川内原子力発電所1, 2号炉 運転期間延長認可申請に係るヒアリング
コメント反映整理表<共通事項>

資料 1

2023年8月21日 九州電力㈱

川内1, 2号炉-共通事項-30

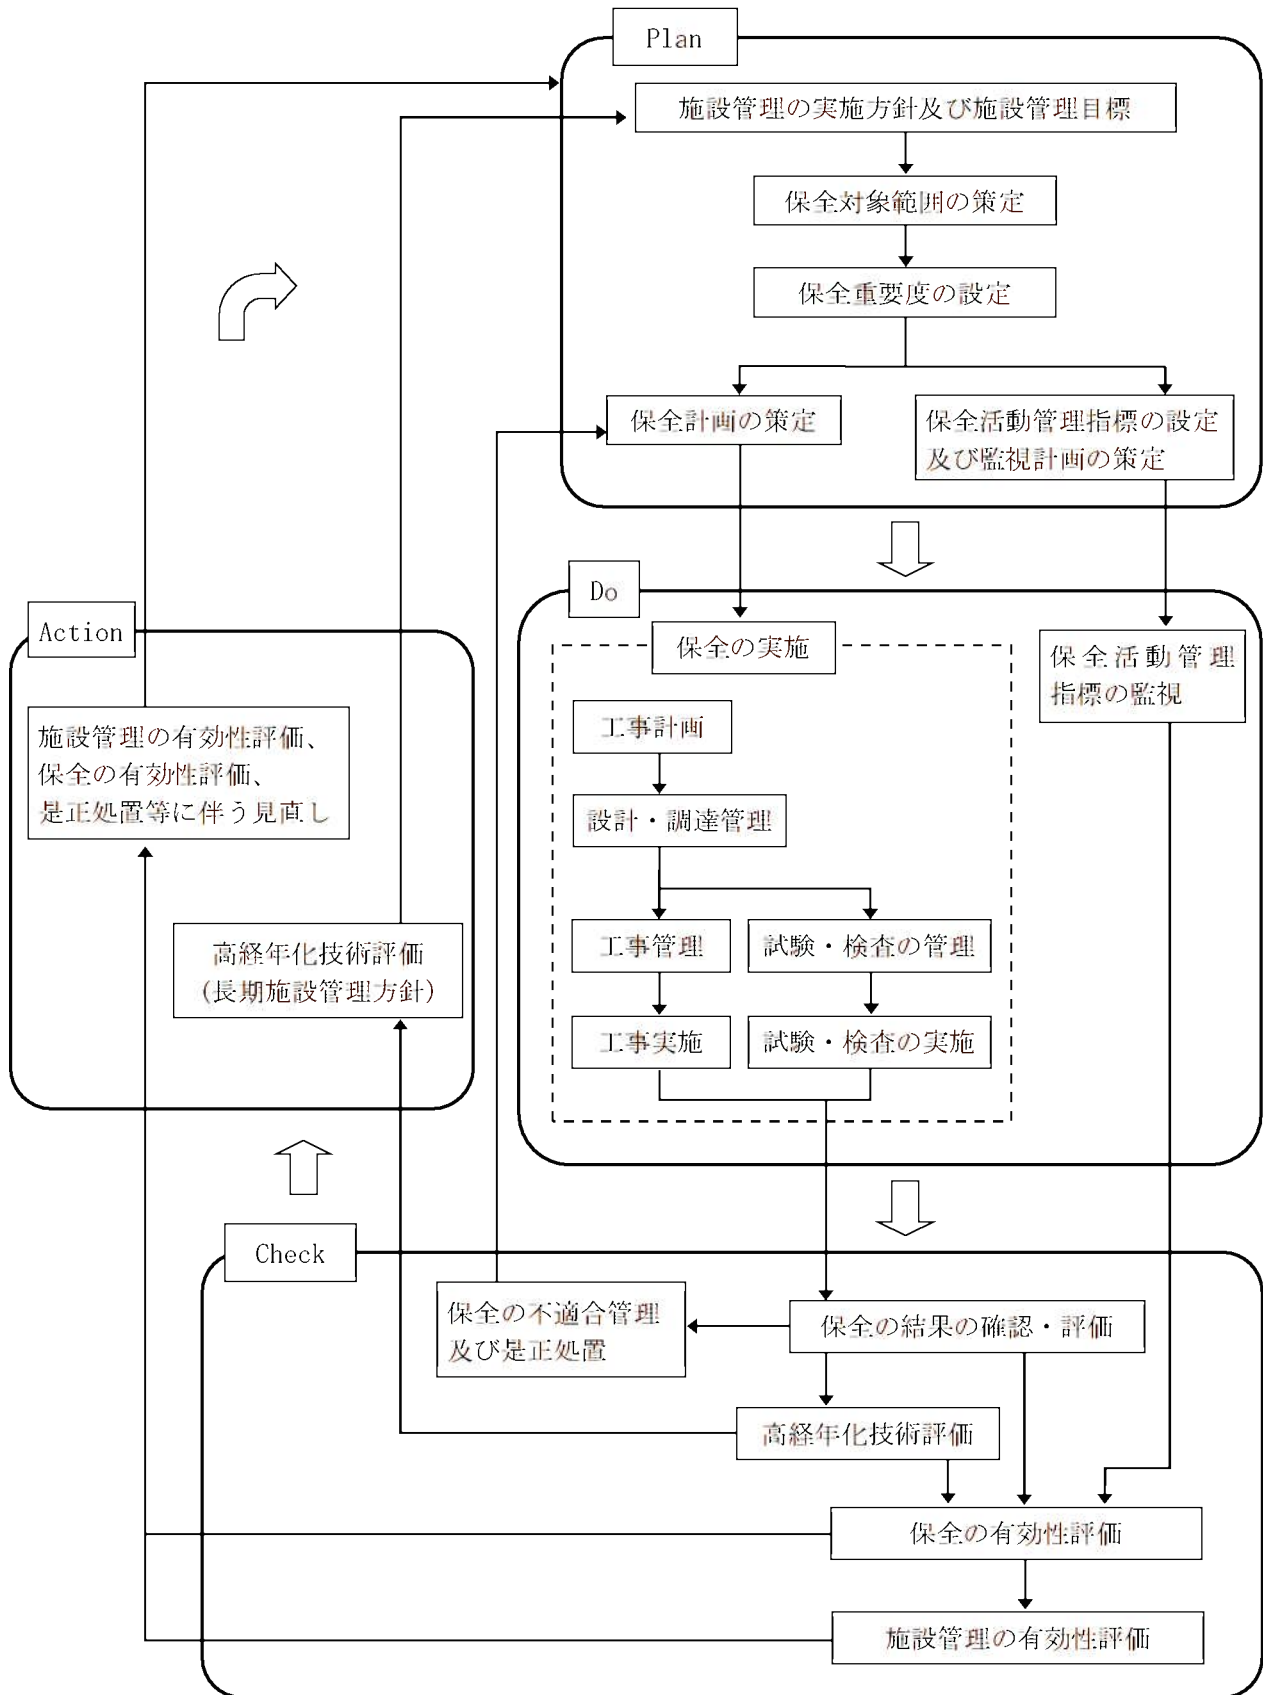
タイトル	<p>「川内原子力発電所の施設管理の概要」のフローの中に、高経年化技術評価をインプットとして追記するか検討し、必要であれば反映すること。 施設管理の概要のフローにおいて、長期施設管理方針を保全計画の策定のインプットとしているが、施設管理の実施方針のインプットではないか検討すること。</p>
説明	<p>「川内原子力発電所の施設管理の概要」のフローの中に、高経年化技術評価を施設管理の実施方針のインプットとして追記する。 詳細について次ページに示す。</p>
